**ESTUDO DE INCIDÊNCIAS AMBIENTAIS DO
SOBREEQUIPAMENTO DO PARQUE EÓLICO DE
LAGOA D. JOÃO E FEIRÃO**

ADITAMENTO

(RESPOSTA AO PEDIDO DE ELEMENTOS ADICIONAIS)

Empreendimentos Eólicos do Douro, S.A.

Figura 1 – Enquadramento da área de estudo com o perímetro florestal da Serra de Montemuro (Fonte: PMDFCI de Resende, 2016)

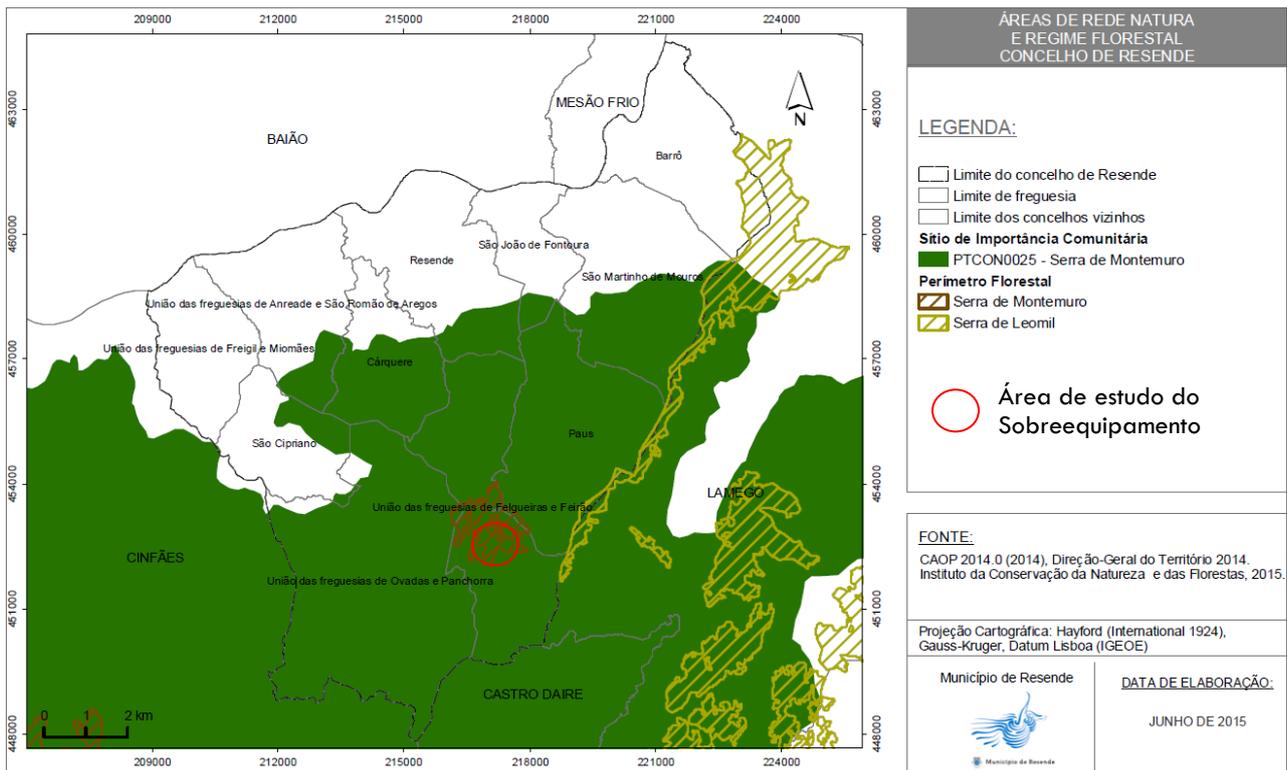
Confirmação da cartografia e concomitante texto, relativos à inclusão do projeto em áreas sujeitas ao Regime Florestal;

- na página 57, o ElncA refere a sobreposição do Sobreequipamento do PE, em apreço, com o Perímetro Florestal da Serra de Montemuro. A figura 3.7, da página 47, corrobora o texto, indicando, na Planta de Condicionantes do PDM de Resende, a sobreposição do projeto com o Regime Florestal. Todavia, a cartografia disponível no ICNF contraria esta assunção, não havendo, na área afeta ao Sobreequipamento do PE da Lagoa de São João e Feirão qualquer área submetida ao Regime Florestal Parcial, sob gestão do ICNF;

Tal como referido no subcapítulo 3.3.4.5 do Relatório Técnico do ElncA, a totalidade da área de estudo encontra-se sujeita a regime florestal, uma vez que integra o perímetro florestal da Serra de Montemuro.

Esta área está sob gestão do ICNF e de acordo com a Deliberação n.º 717/2017 de 27 de julho de 2017, foi atribuída ao Departamento de Conservação da Natureza do Norte. O referido perímetro florestal não possui, à presente data, Plano de Gestão Florestal.

Reforça-se que o perímetro florestal da Serra de Montemuro encontra-se contemplado no Plano Municipal de Defesa da Floresta Contra Incêndios, tendo como fonte de cartográfica de base informação do ICNF (vd. Mapa 13 do Caderno I do PDMFCI de Resende).

Figura 2 - Ocupação do Solo

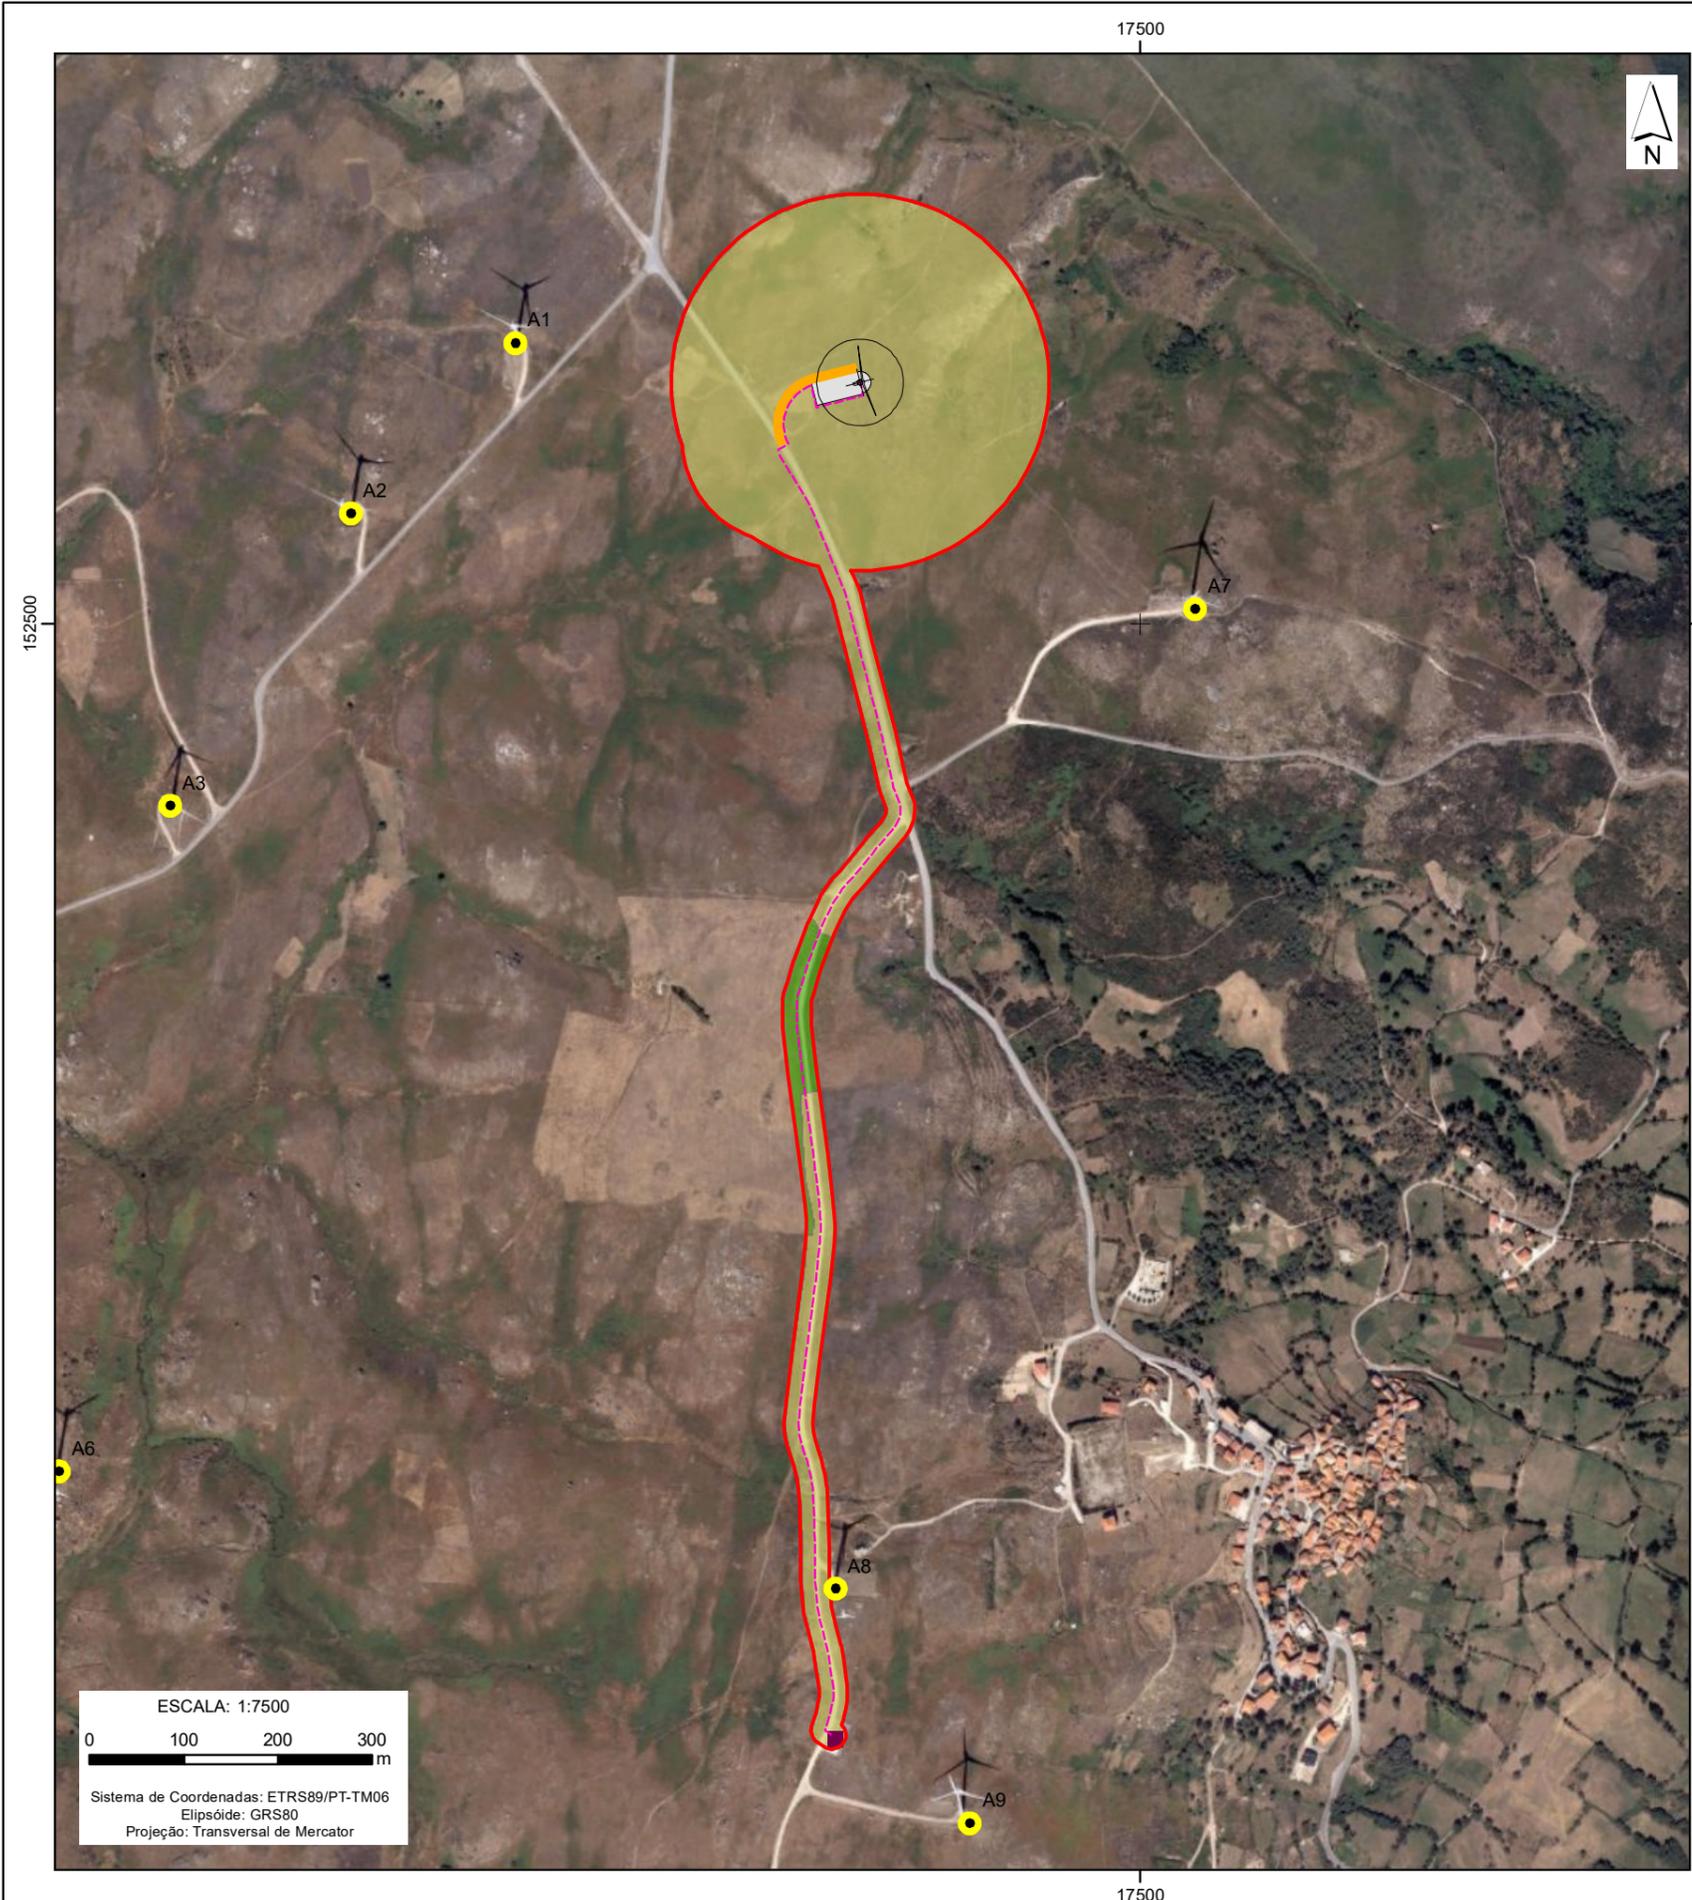
Para a análise do descritor Uso do Solo deverá ser utilizada a Carta de Uso e Ocupação do Solo (COS) do ano de 2018, disponibilizada pela Direção-Geral do Território (DGT) em <https://snig.dgterritorio.gov.pt/>.

Apresenta-se na Figura 2 o enquadramento da área de estudo com a Carta de Uso e Ocupação do Solo (COS). Tal como se observa na Figura as classes predominantes e presentes na área de estudo são os “Matos” e as “Culturas Temporárias de Sequeiro e Regadio”. A cartografia de ocupação do solo apresentada no Relatório Técnico do ElncA, efetuada com base em levantamentos de campo e a uma escala de pormenor, veio confirmar a predominância dos matos na área de estudo, no entanto evidenciou igualmente uma maior dispersão de manchas de prados, comparativamente com a área de culturas temporárias cartografadas no COS 2018. Dos referidos levantamentos, foram cartografadas áreas com afloramentos rochosos e linhas de água que permitiram ajustar o Projeto por forma a salvaguardar aquelas áreas.
